W związku z toczącym się zapytaniem ofertowym nr ZO.271.11/2022 wpłynęły następujące pytania:

W nawiązaniu do zapytania ofertowego, na realizację zadania polegającego na opracowaniu Programu Funkcjonalno – Użytkowego dla inwestycji pn. „Budowa i przebudowa około 7 km dróg gminnych na terenie Gminy Świekatowo” oraz „Ścieżka rowerowa Szewno-Świekatowo” proszę o:

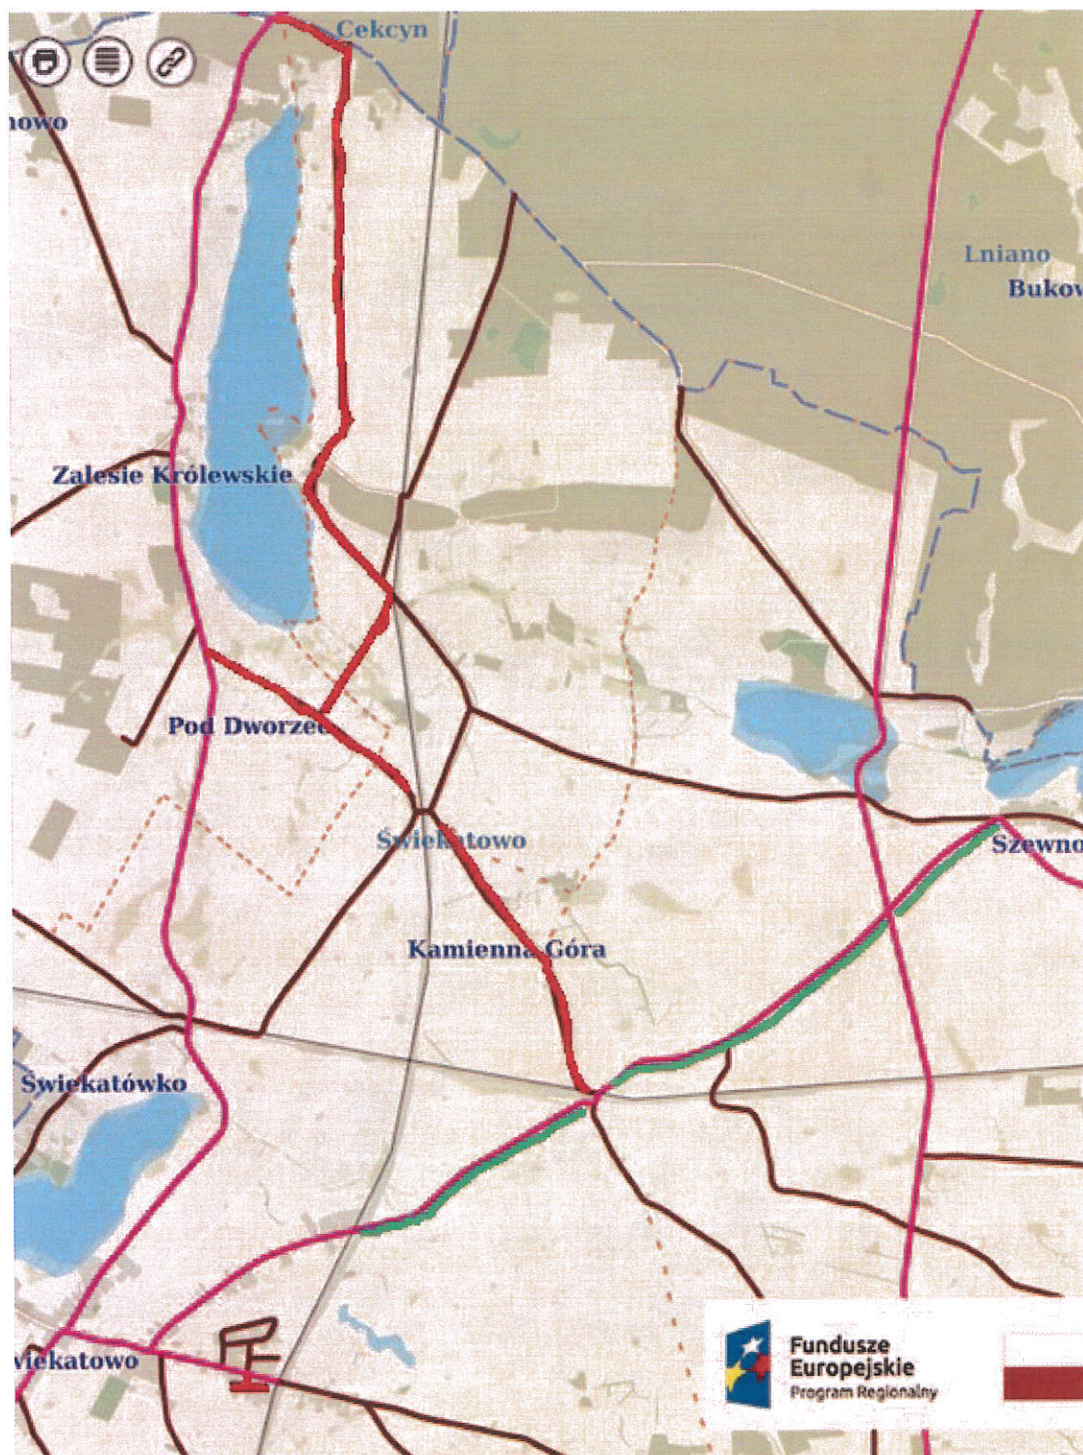
\* załączenie mapki orientacyjnej z odcinkami dróg do realizacji

odp. Mapkę złączono poniżej.

Kolorem czerwonym zaznaczono drogi planowane do przebudowy

Kolorem zielonym zaznaczono planowany przebieg ścieżki rowerowej
